Krav om at vedtak 20/7073 – 22/24396 oppheves

Alver kommune sitt vedtak 25.03.2022 stemmer ikke overens med rammeløyve som ble gitt 07.09.2020. Det kom til vår kunnskap 01.04.2020 at vedtaket som er godkjent av kommunen er et tiltak som er vesentlig høyere enn det som ble gitt i opprinnelig rammeløyve i 2020.

Vedlegg 1

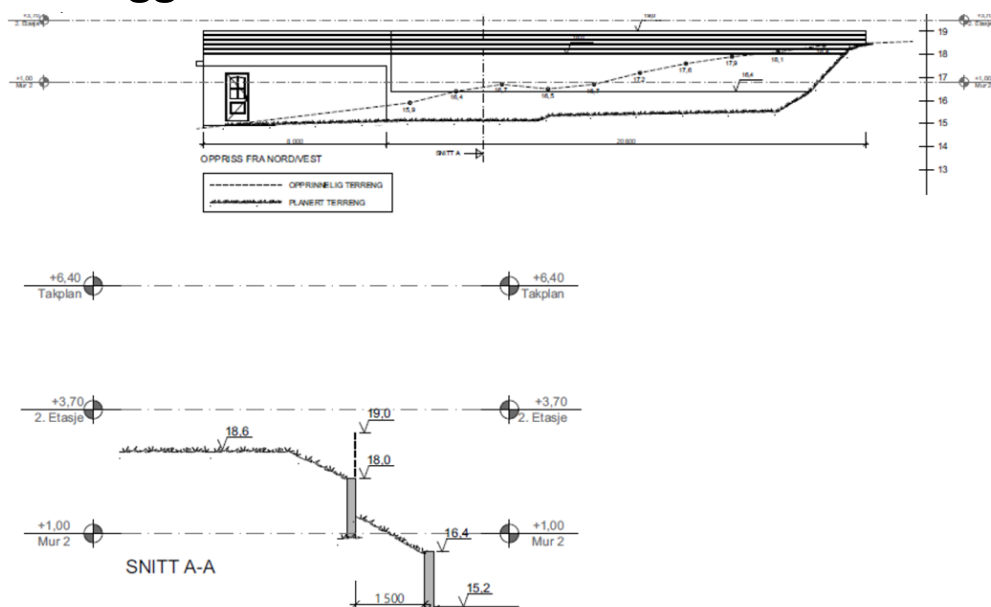
Det står i vedtaket at *«administrasjonen vurderer situasjonen slik at tidligere dispensasjon som ble gjeve 09.07.20 gjelder fortsatt i saka då konstruksjon eller plassering ikke er endra»*. Mener kommunen at en økt høyde på 80 cm på hele tiltaket, ikke er en vesentlig endring? Det mener vi. Kommunen skriver videre at *«mens total murkonstruksjonshøgd er ikke endra og skal utførast slik det er godkjent i rammeløyve»*. Hvorfor har da tiltakets høyde økt fra 2,8 meter til 3,6 meter i vedtaket?

Dette tiltaket vil bli ekstremt dominerende og faktisk høyere enn den muren som står der i dag. Det avviker også betydelig fra hvordan de øvrige tomtene i Marøyvegen er utformet. I vedtaket ser det ut til at Geitle får en flat tomt bak muren. Her må Geitle etter vårt syn bygge en skråning bak den øverste muren, slik det tegnet inn i rammeløyve (vedlegg 1).

Vedlegg 3

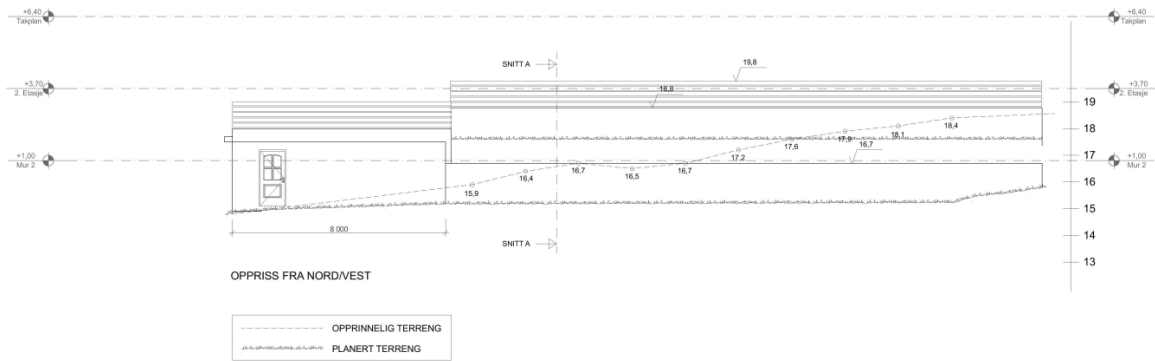
Vedlagt følger skissetegninger fra rammeløyve 09.07.20 (vedlegg 1) og skissetegninger i vedtaket 25.03.2022 (vedlegg 2). Vedlegger diverse bilder der det nye vedtaket er markert med et grønt tau. Bilde 3 viser hvordan muren påvirker solforholdene på vår tomt (vedlegg 3 til 5).
